県立米子工業高等学校改築工事（建築A・C工区）の杭工事の変更について

# 県立米子工業高等学校改築工事（建築A・C工区）の杭工事の変更について

工 事 名：県立米子工業高等学校改築工事（建築A・C工区）

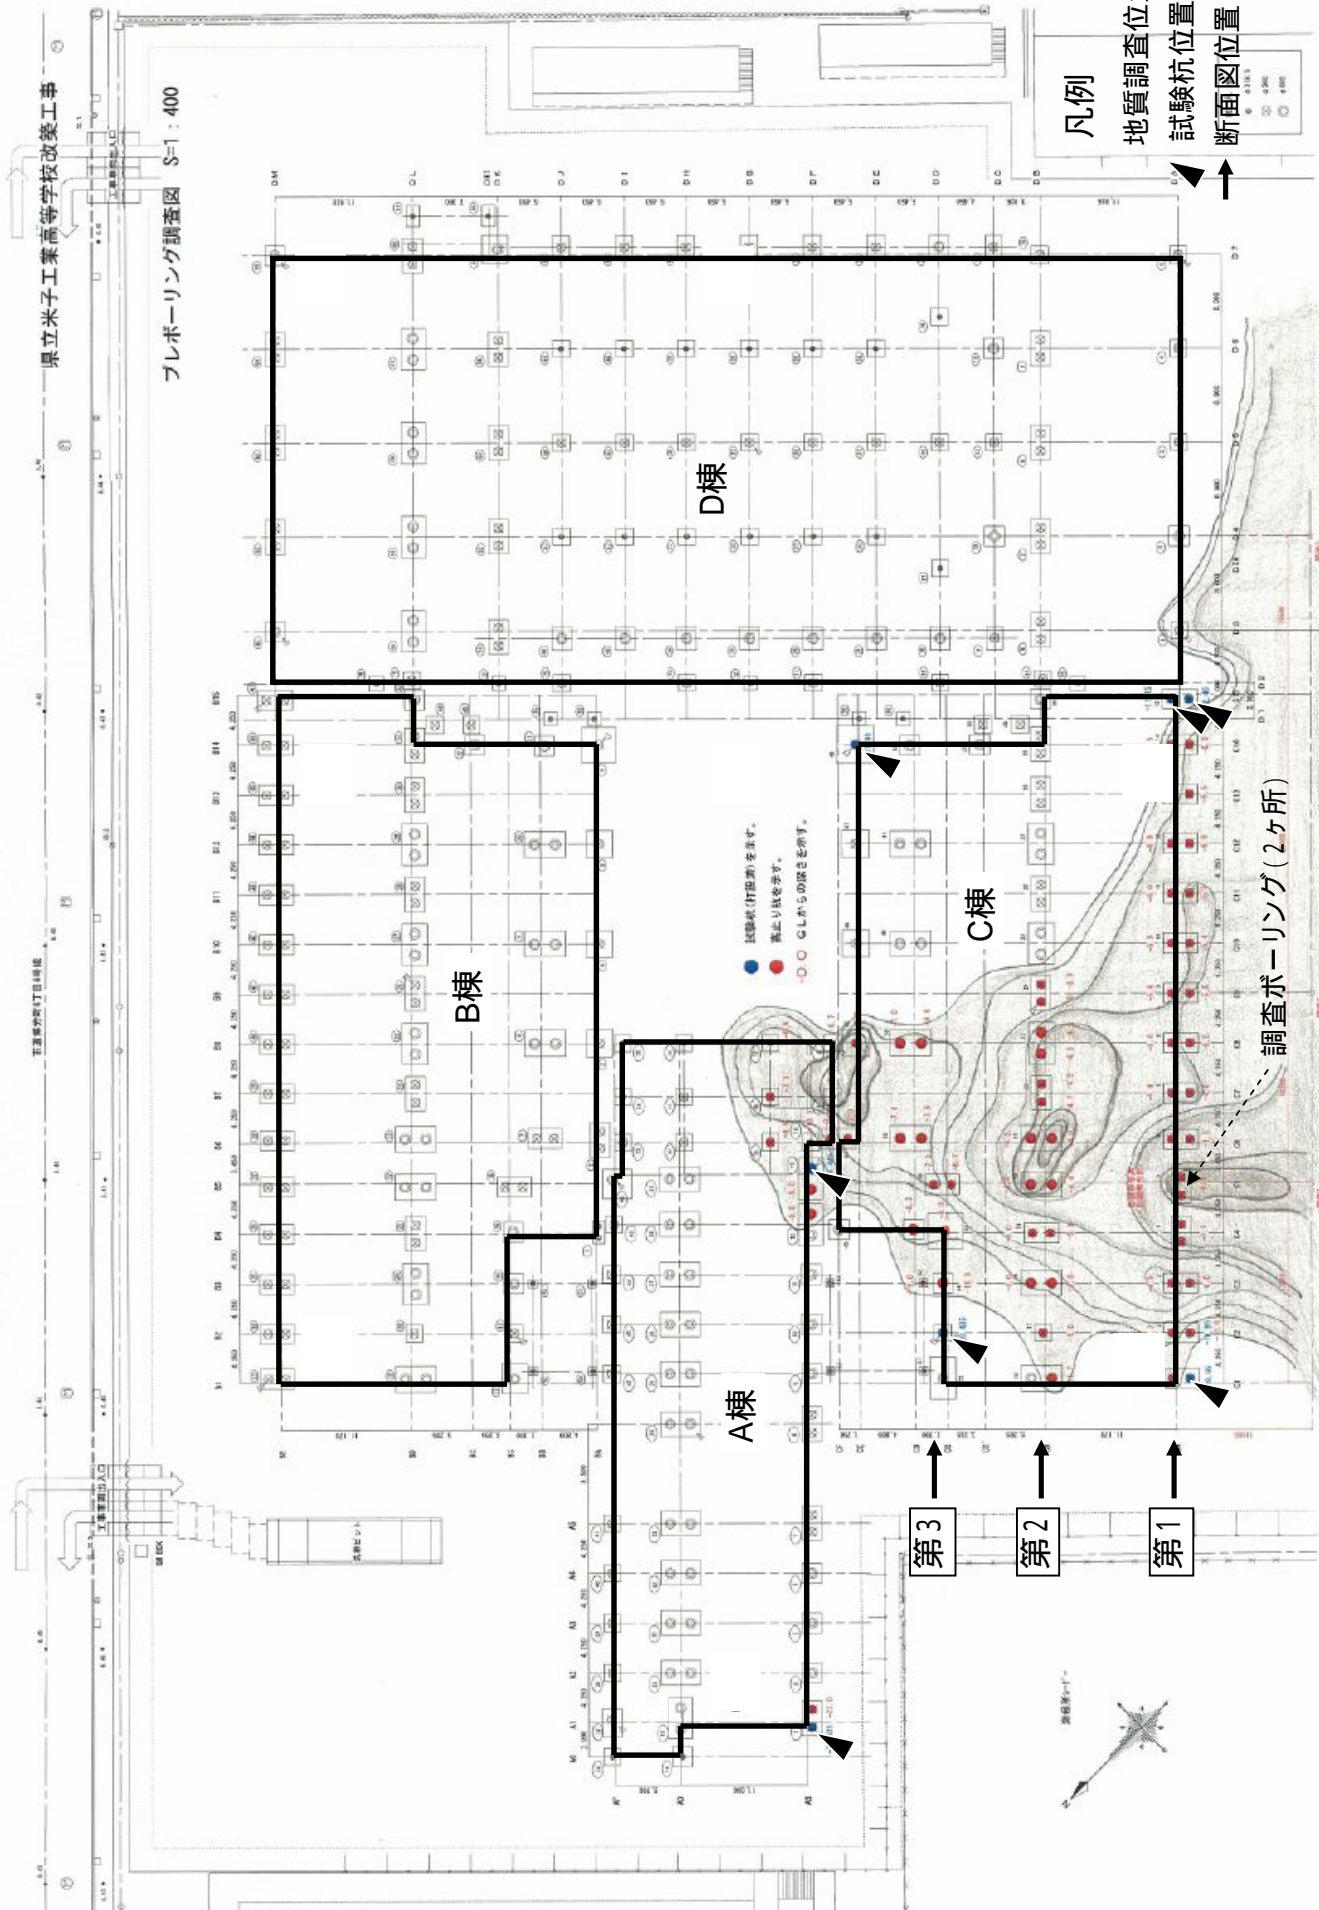
平成19年10月 設計段階では8カ所の地質調査データ（別図BP1～BP8）を基に杭工法の検討を行い、中間層（砂礫層）及び支持層（風化凝灰岩）の掘削は鋼管回転圧入工法で十分施工可能であると判断した。

平成21年6月17日～ プレボーリング完了 貫入不可能箇所65本を確認  
（A棟：9/62本 C棟：56/88本）

**第1** 現況地盤断面図(C棟CA通り)

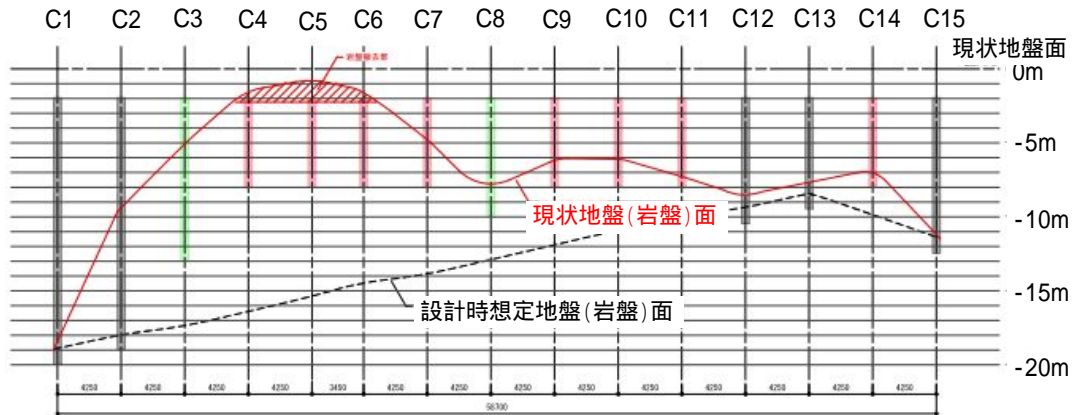
- ・地盤面から支持層である岩盤面までの深さが浅い部分については、構造計算の結果岩盤に穴を開け一定の杭長を確保する必要があることが判明。
- ・この岩盤に穴を開ける工事は、現在の杭打機では施工できないため新たな岩盤掘削用杭打機の導入が不可欠となり、工期の延長もありうる。

- 杭: 既設杭(設計通り)
- 杭: 既設杭長さ加工
- 杭: 新規杭(6.0m)

**第2** 現況地盤断面図(C棟CB通り)

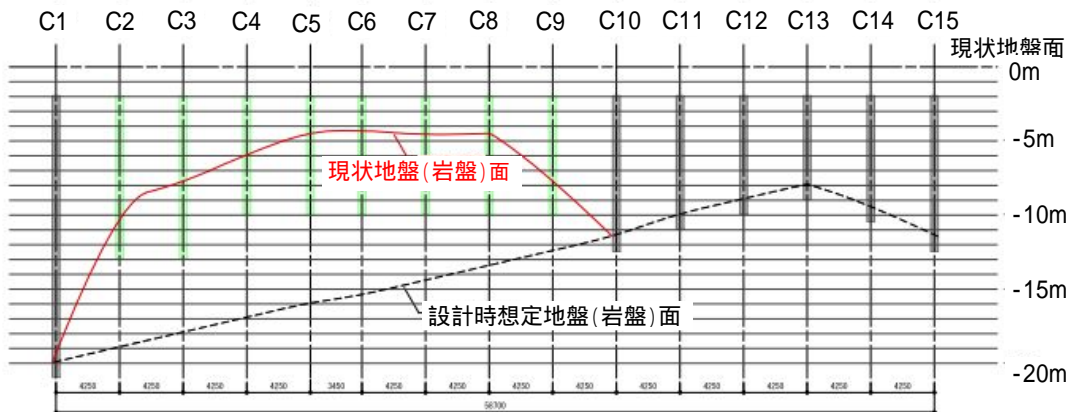
- 杭: 既設杭(設計通り)
- 杭: 既設杭長さ加工
